RESOLUCIÓN de 14 de mayo de 2021, de la Dirección General de Sostenibilidad, por la que se formula informe de impacto ambiental del proyecto de planta solar fotovoltaica "Parque3" e infraestructura de evacuación, cuyo promotor es Bloggers Energías Renovables, SL, en el término municipal de Mérida. Expte.: IA20/1436. (2021061512)

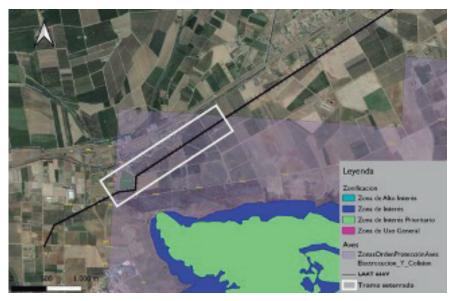
En los alrededores de la actividad (PSFV y línea de evacuación asociada) se encuentran algunos nidos de especies presentes en el catálogo regional de especies amenazadas como son la Cigüeña blanca o el Avión zapador, sin embargo la actividad proyectada no supondría un problema para su conservación, siempre y cuando apliquemos medidas preventivas y correctoras.

• Debido a la cercanía de la línea con la ZIP01 (peligroso para el elemento clave comunidad de aves rupícolas que sufren riesgo de colisión y/o electrocución), que el Plan Director de la Red Natura 2000, contempla llevar a cabo una evaluación adecuada de los nuevos tendidos eléctricos y que le trazado aéreo se incluye en las áreas recogidas en la Resolución de 14 de julio de 2014, el tramo del recorrido coincidente entre la LAAT 66 kV y las áreas de la Resolución, de aproximadamente 2,2 Km, deberá ir soterrado (conforme se indica en la siguiente imagen).

- Al encontrarse la LAAT a construir en zonas de protección para la avifauna, se cumplirá con las prescripciones en cuanto al diseño y medidas establecidas en el artículo 6. Medidas de prevención contra la electrocución, y artículo 7. Medidas de prevención contra la colisión del Real Decreto 1432/2008, de 29 de agosto, por el que se establecen medidas para la protección de la avifauna contra la colisión y la electrocución en líneas eléctricas de alta tensión. De igual forma se cumplirá lo dispuesto en el Decreto 47/2004 de 20 de abril, por el que se dictan normas de carácter técnico de adecuación de las líneas eléctricas para la protección del medio ambiente en Extremadura.
